増設多核種除去設備 前処理設備改造に伴う 実施計画の変更に関する補足説明資料

2022年3月11日

東京電力ホールディングス株式会社

3. 前処理設備改造の概要（変更前）

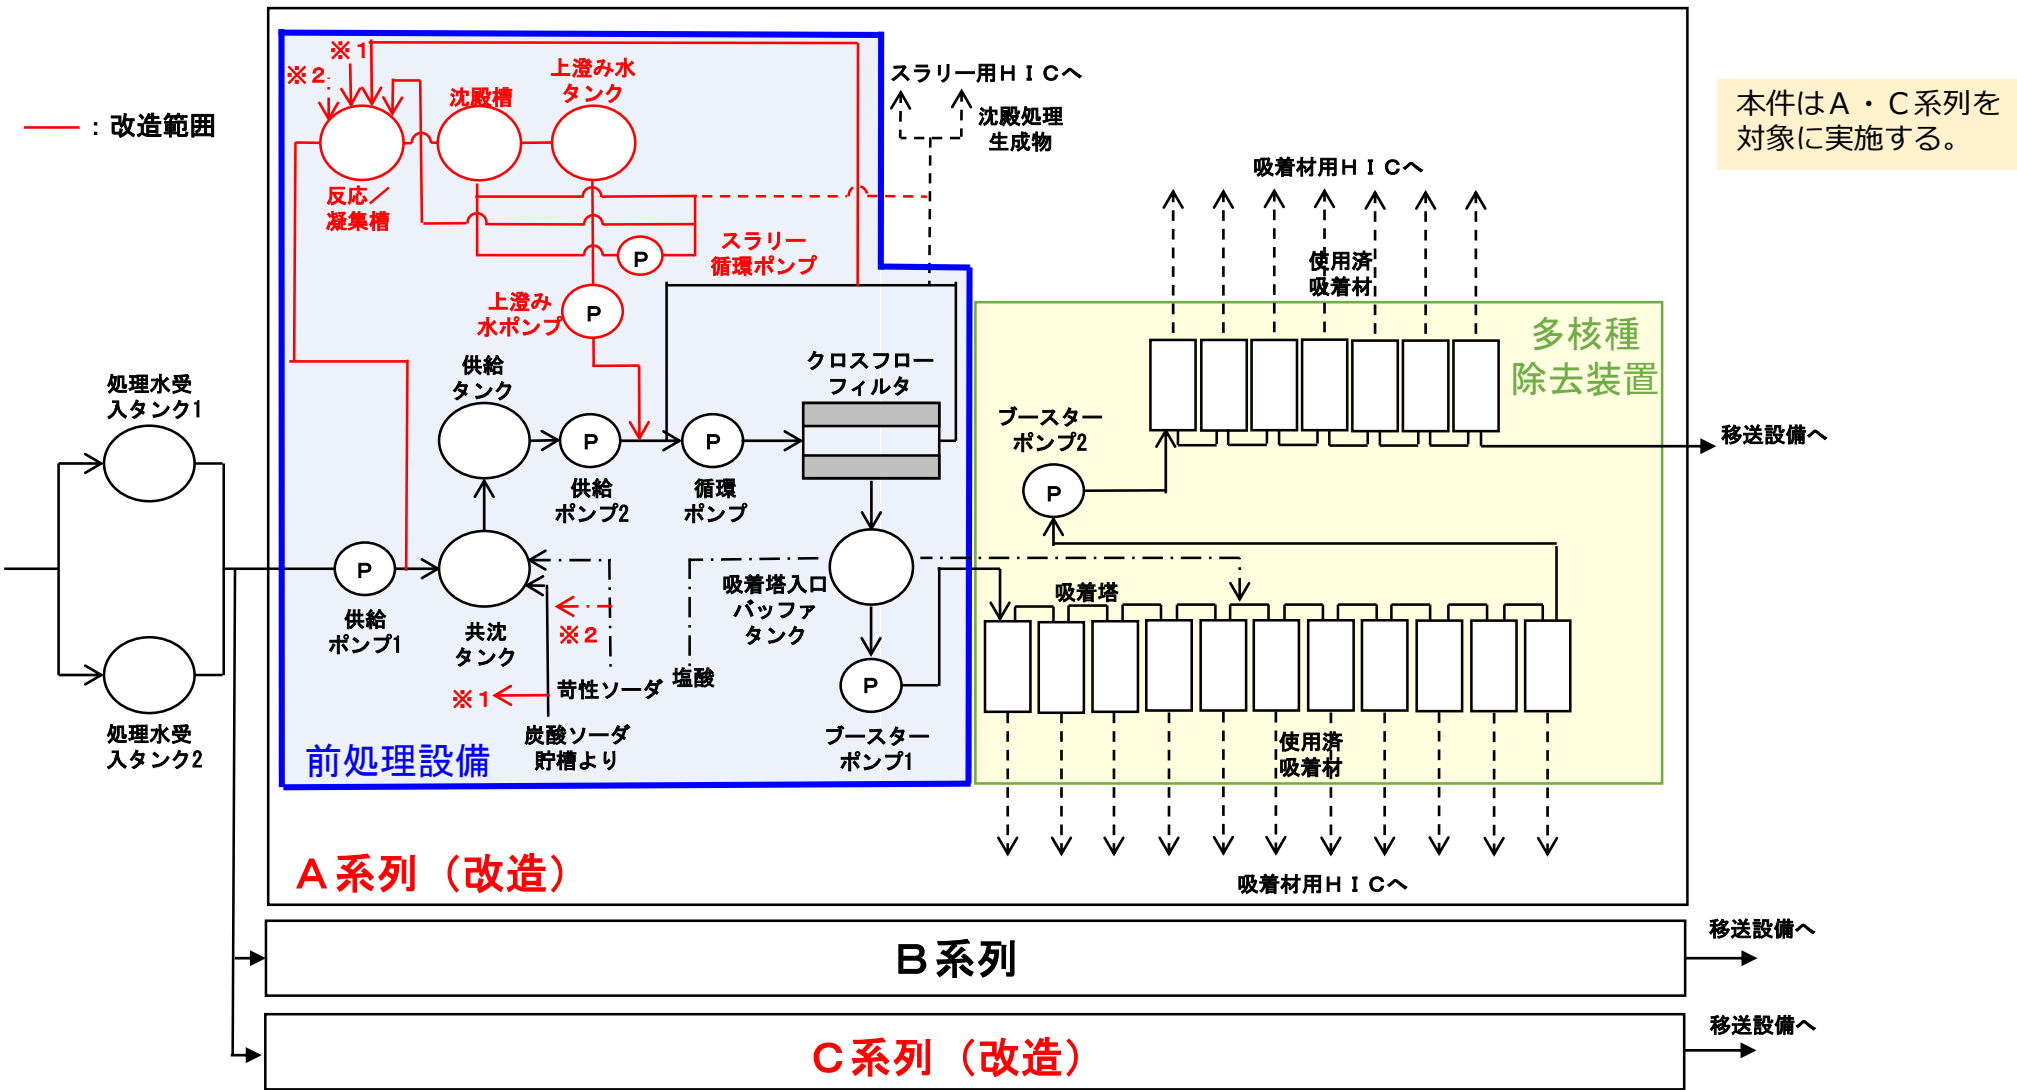
3. 前処理設備改造の概要（変更後）

■既設配管との取合いについて

- ・供給ポンプ 1 下流
- ・炭酸ソーダ供給ライン分岐

<変更前> 配管接続部：フランジ取り合い

<変更後>

フランジ部を切り離し、新設配管（T管）を接続

▶対象箇所

- ・供給ポンプ 2 下流
- ・ C F F からの戻りライン分岐
- ・スラリーライン合流部
- ・苛性ソーダ供給ライン分岐

<変更前> 配管接続部：フランジ取り合い

<変更後>

閉止板を取外し、新設配管を接続

3. 前処理設備改造の概要（比較）

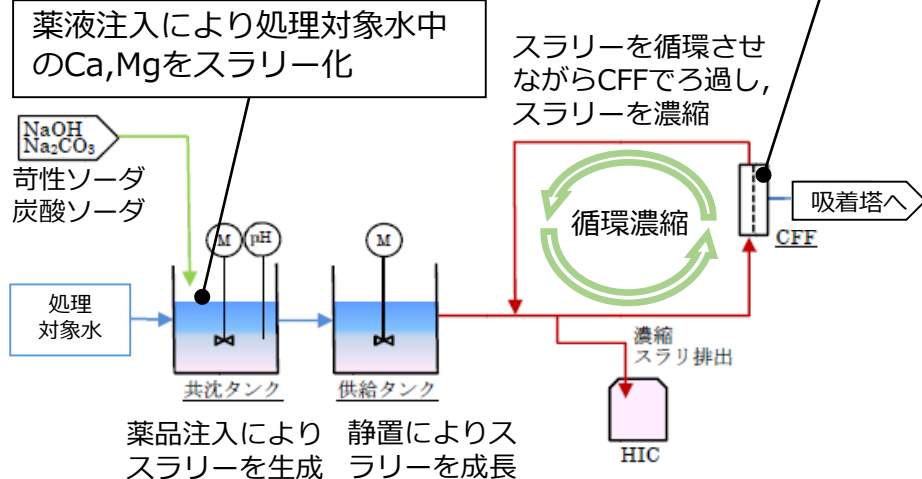
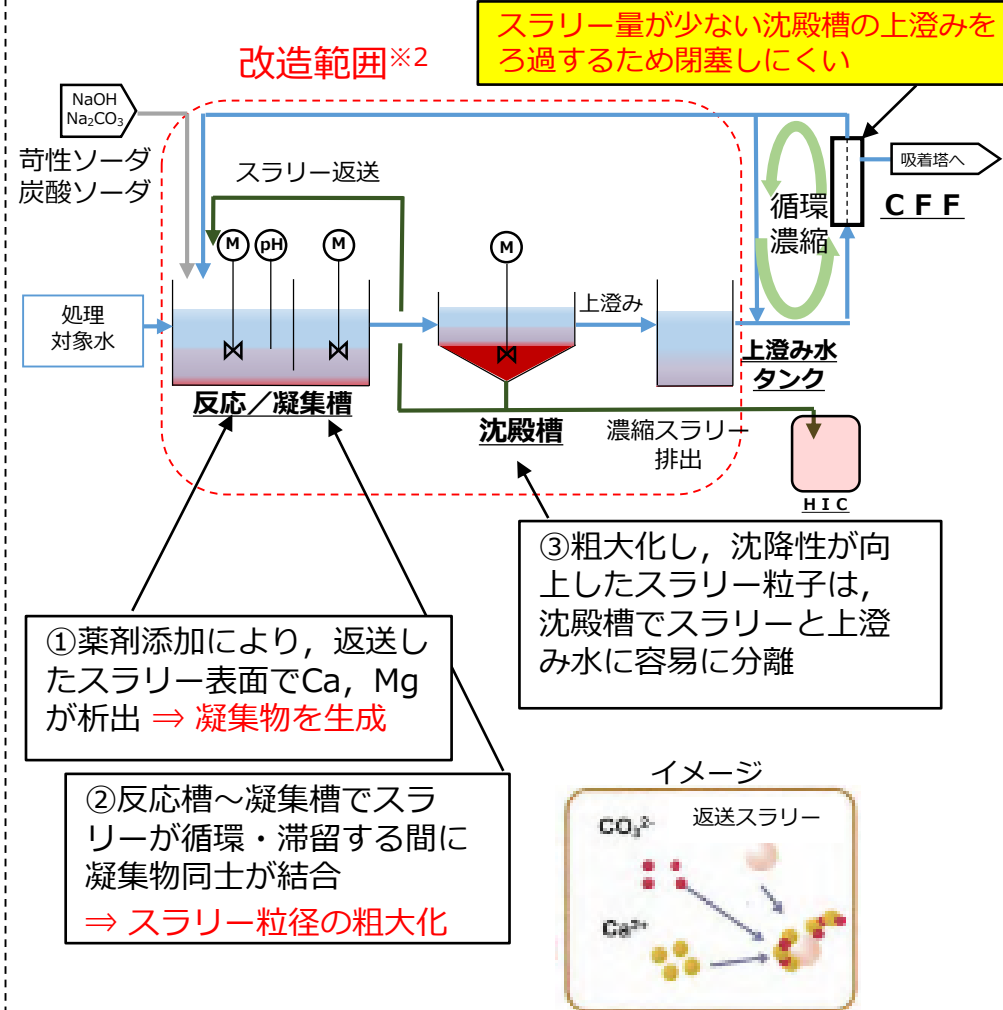
- ・ CFFではスラリーを含む水をろ過し、ろ過された水は後段の吸着塔へ、残ったスラリーは循環濃縮し、高性能容器（HIC）に排出
⇒処理対象水中のCa、Mg濃度低下により微粒子状のスラリーがCFFを詰まらせる要因（閉塞しやすい）※1

※1：RO濃縮塩水の全量処理が完了した2015年5月以降、処理対象水中のCa/Mg濃度が低下しており、スラリー粒径が運転開始当初より小さいため閉塞しやすい

※2：改造前の共沈タンク、供給タンク及び移送配管は撤去せず、改造前の処理プロセスでも処理可能な構成とする。

図1 一時保管施設に保管したHICの発生時期と表面線量率の分布

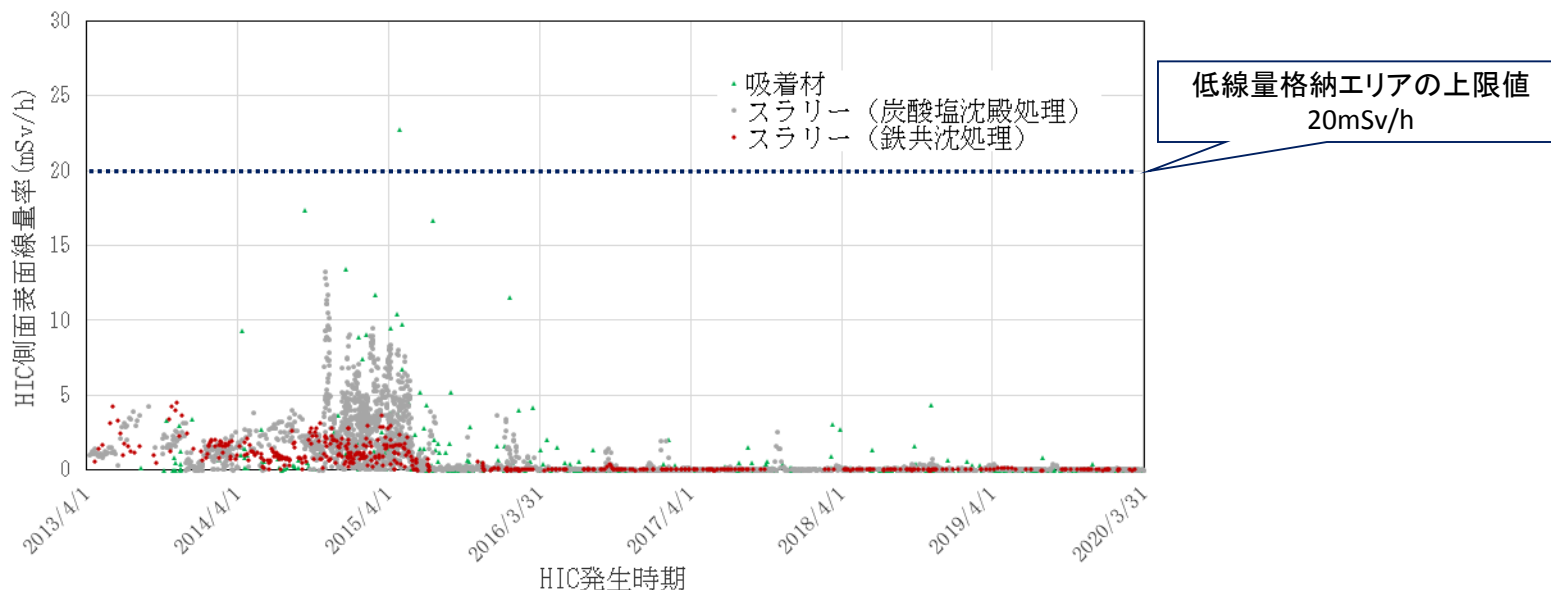
- 現状のCFFスラリー濃度が■■■■g/L程度であるのに対し、本改造により■■■■g/L以上に濃縮されることから、炭酸塩スラリーを保管するHICの発生量は現状の3/4～1/2に減少することが見込まれる。また、入口水における放射性物質濃度が増設ALPS設置時より低下しているため、濃縮率を向上させてもスラリー中の放射性物質濃度は当初の設計条件とした値以内に納まる。このため、供用中設備の安全設計（放射線量、可燃性ガス発生量、崩壊熱発生量を踏まえた設計）の見直しは不要であることを確認している。
- HICを保管する使用済セシウム吸着塔一時保管施設（第三施設）は表面線量率に応じて格納場所を制限しているが、低線量格納エリアの上限値20mSv/hに対し、最近発生しているHICの表面線量は0.1mSv/h未満であるため、2倍程度の濃縮率向上による表面線量が増加したとしても1mSv/hを超えない見込みであり、保管計画に影響を与えるものではない。なお、表面線量を1mSv/h、保管中の沈殿濃縮有りと想定しても、半減期による減衰により5,000kGyには到達しないと評価している。

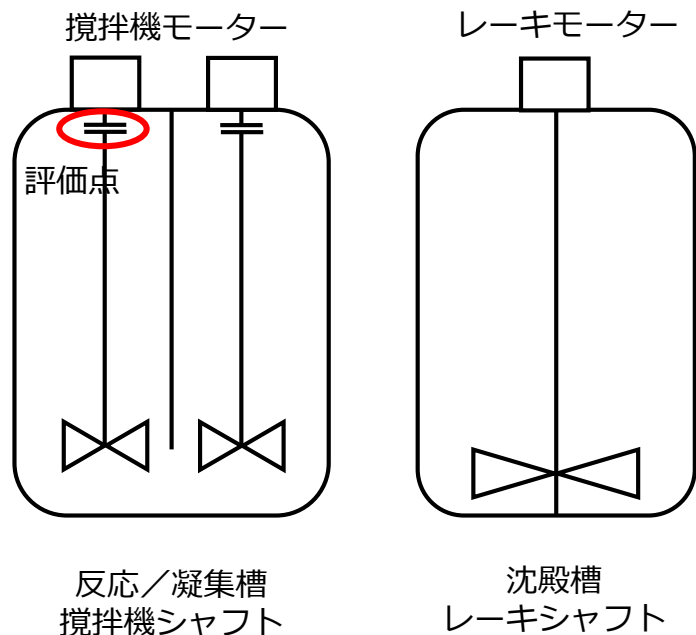
- ・ 増設ALPSでは，本機能を耐震設計により維持する設計とはしていない。このため，1/2Ss450に対するバウンダリ機能は維持できる機器でも運転に必要な部位が損傷する恐れがあるが，反応／凝集槽の攪拌機シャフト，沈殿槽のレーキシャフト等の主要部位については**損傷の恐れは少ない**と評価している。
- ・ 2021.2.13の地震にて，増設ALPSの設備故障が発生しなかったことを踏まえると，増設ALPSの既存設備及び本申請にて追設する設備は，1/2Ss450の地震が発生しても，大半または全ての機器に故障は発生せず，故障していない系列を選択して運転を早期に再開することが可能と考えられる。
- ・ 機器の損傷時に早期に運転を再開できるよう，損傷リスクを踏まえて優先順位を整理した上で，予備品の保有を順次行う。

- ・ 既設ALPSおよび増設ALPSで発生した沈殿処理生成物（スラリー）及び使用済吸着材を収納した高性能容器について異常時の措置の活動を行うための体制の整備として吸引設備を福島第一構内に配備している。吸引設備により，増設多核種除去設備にて処理対象水やスラリー，吸着材が漏えいした場合にも回収作業の実施が可能である。（2.16.1 添付資料－7 高性能容器落下破損時の漏えい物回収作業における被ばく線量評価を参照）

・評価モデル（攪拌機シャフト）

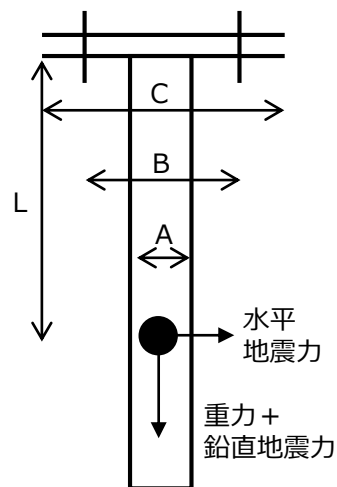
反応／凝集槽の攪拌機シャフトは、片持ち梁の構造であるため、攪拌機モーター下部のフランジ締結部にてボルトの耐震評価を行い、剛体として評価した場合に健全であることを確認した（水平震度0.70,鉛直震度0.40）。今後、シャフトが存在する水中での剛性について評価を行い、損傷リスクを踏まえて必要に応じ、予備品の保有を行う。

左に示す評価モデルにより、実施計画2.16.2の添付資料3付録2に示す、平底たて置円筒形容器の評価方針を用いて評価した。機器は剛であるものとして簡易的に評価しているが、詳細には機器が水中にあることや機器の固有振動数を踏まえて評価する必要がある。

○標高見直し前

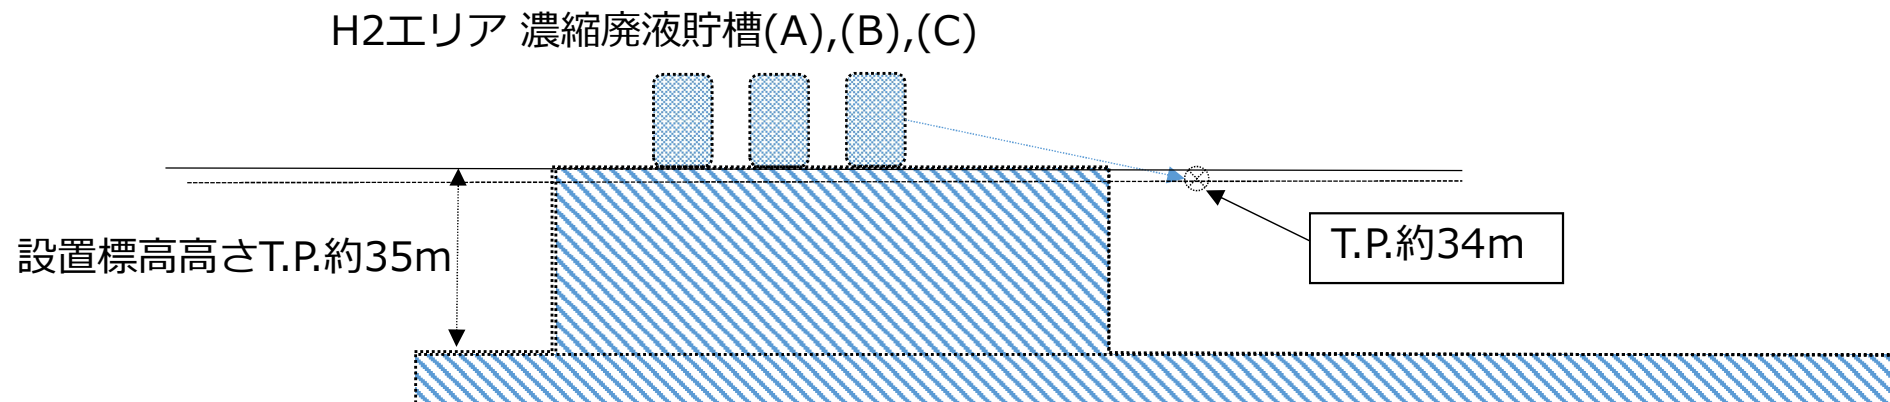
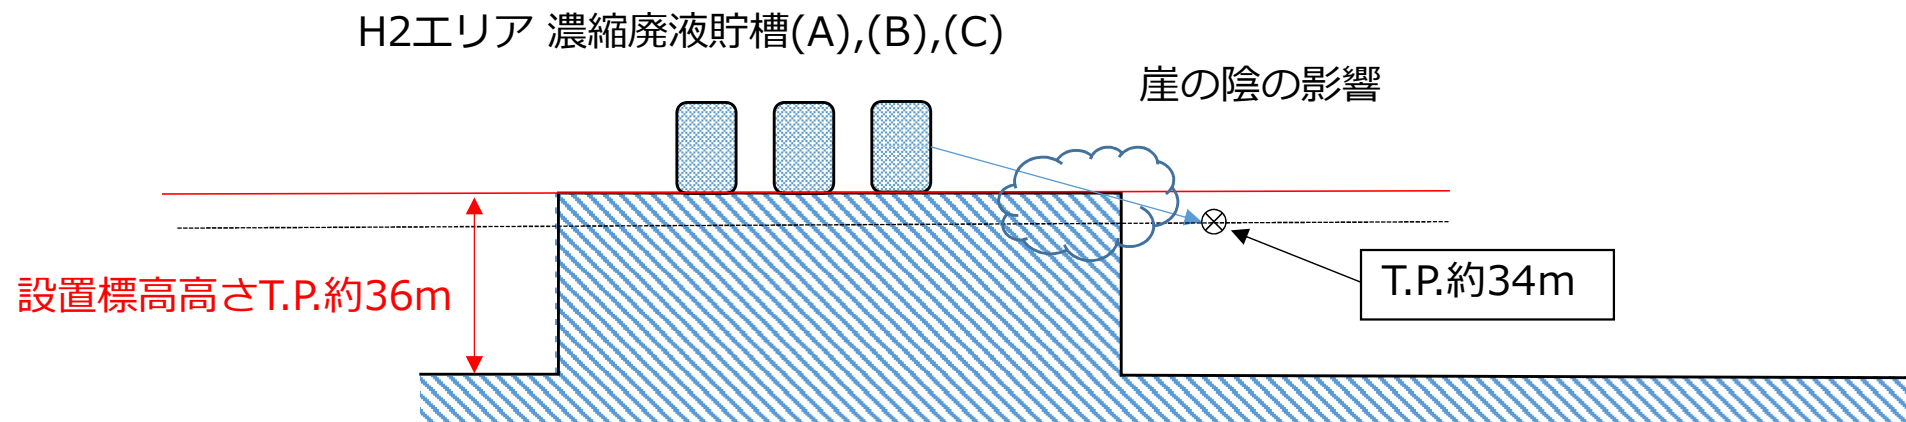
- 今年3月、福島第一原子力発電所構内において、新規施設の建設計画のために敷地の標高等の実測データを確認していたところ、セシウム吸着塔一時保管施設（第一～第三施設）の実施計画における標高（T.P.※約33m）の記載と実測値（T.P.約35m）に差異があることを確認した。
- その後、実施計画における標高に関する記載が誤った経緯を確認したところ、標高を評価するために使用したボーリングデータの中から本来引用すべき標高データと異なる標高データ（T.P.32.6m）を引用していたことを確認した。
- 今後、セシウム吸着塔一時保管施設の実施計画補正申請に向けて対応する。
- また、他の施設についても実施計画上の標高と各図書（地盤や施設）に記載の数値や実測値との照合を行い、記載に誤りがないか調査を実施する。
- 標高の記載誤りの、施設の安全評価への影響は以下の通り。
 - 津波影響評価については、本件とは別の標高データに基づき評価を実施しており、問題がないことを確認した。
 - 敷地境界線量評価については、セシウム吸着塔一時保管施設（第一～第三施設）について正しい標高値を用いて再評価した結果、既認可の評価値を下回って安全側になることを確認した。他の施設については、上記調査を実施中である。

3. 連絡管設置の概要

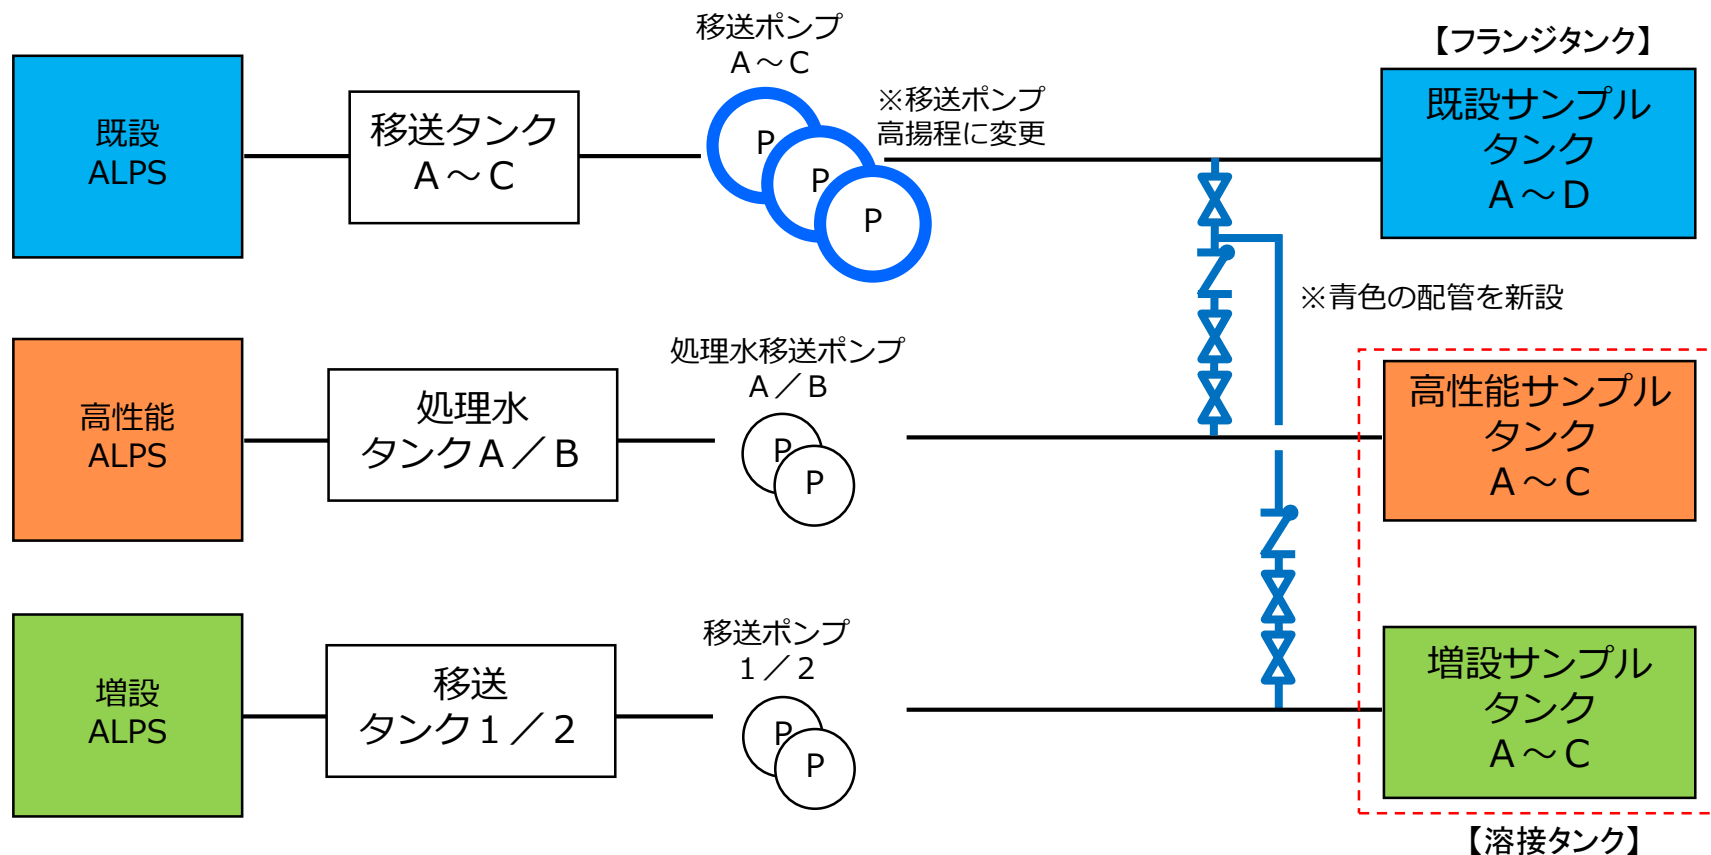
- 現状は、各ALPS設備のサンプルタンクへの移送のみ。
- 既設サンプルタンクがフランジタンクであり漏えい発生リスクがあることから、既設ALPSから高性能及び増設サンプルタンクへそれぞれ移送可能となるラインを新設する。これに伴い、移送先が既存より遠方となるため移送ポンプを高揚程の型式に変更する。
- 連絡管設置に関しては、既設ALPSの従来の設計方針を踏襲している。

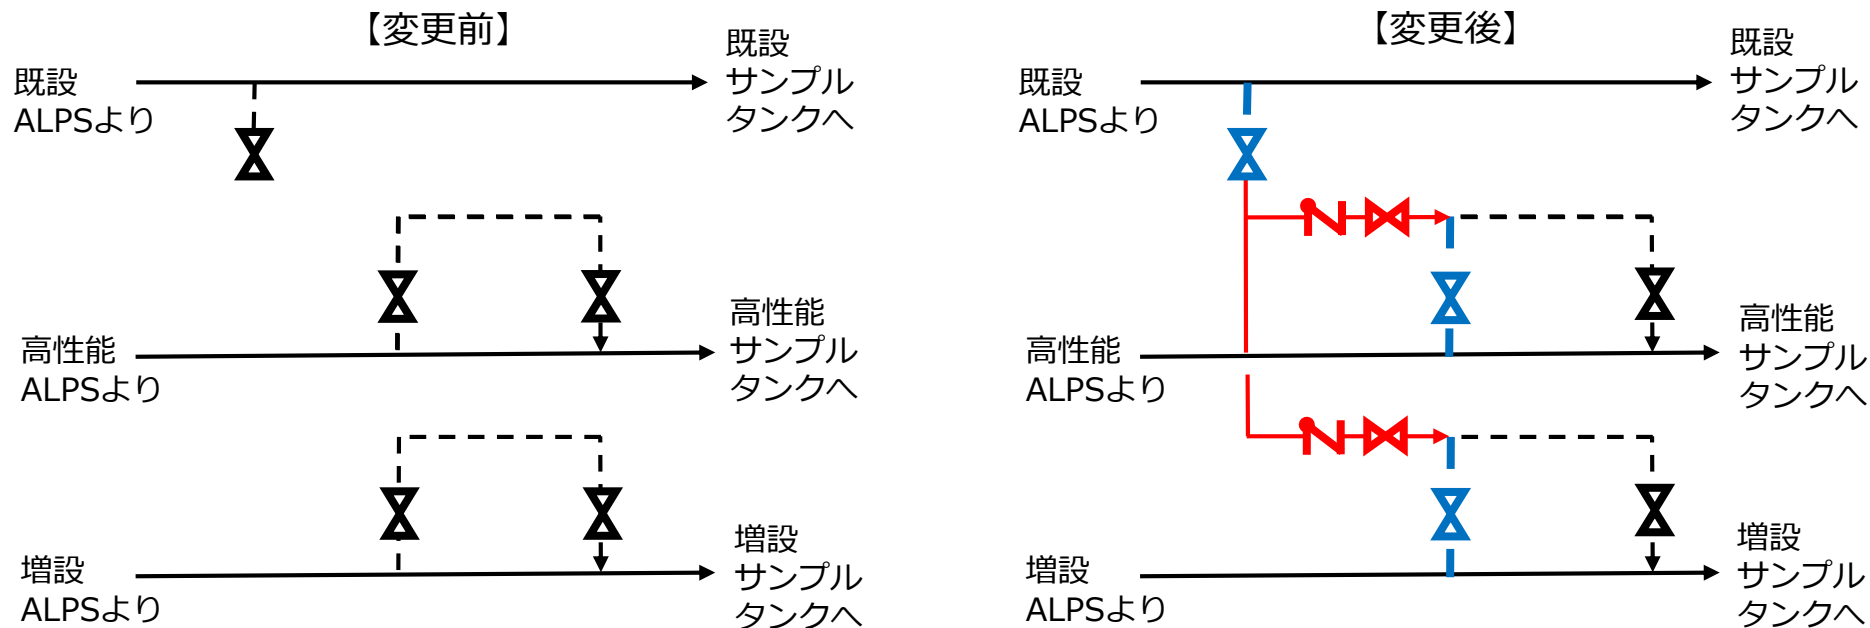
- ✓ 今回設置する連絡配管は、一部を既設ライン（下図の破線部，実施計画対象外）流用とし，ラインを追設（赤線）して構成する。※既設ライン流用箇所：青線
- ・既設ALPS側：予備フランジを流用（フランジ取合い）
- ・高性能及び増設ALPS側：サンプルタンク先行運用ラインを流用（既設配管切断し，新設配管を融着）

- ✓ 配管の開放は，隔離処理（弁閉）及び系統内水抜き後に実施する。
- ✓ 開放時は，開放箇所上部に飛散防止用のシート養生を行い，開放箇所下部には袋及び仮設の受けパンを設置し漏えい防止対策を実施する。本作業は，Yゾーン装備（全面マスク，タイベック，ゴム手等）及び防水スーツを着用し，内部被ばく及び体表面汚染の防止を図る。
- ✓ 本作業で発生する廃棄物として，切断した既設配管及び取り外したポンプ，また作業で発生する雑材（ウエス，袋，配管の残材等）を見込んでおり，容器収納（表面線量率1mSv/h以下）となる廃棄物で約10m³程度，表面線量率0.1mSv/h以下の廃棄物として約14m³程度を想定している。なお，この廃棄物想定発生量は2022年度に計上予定。
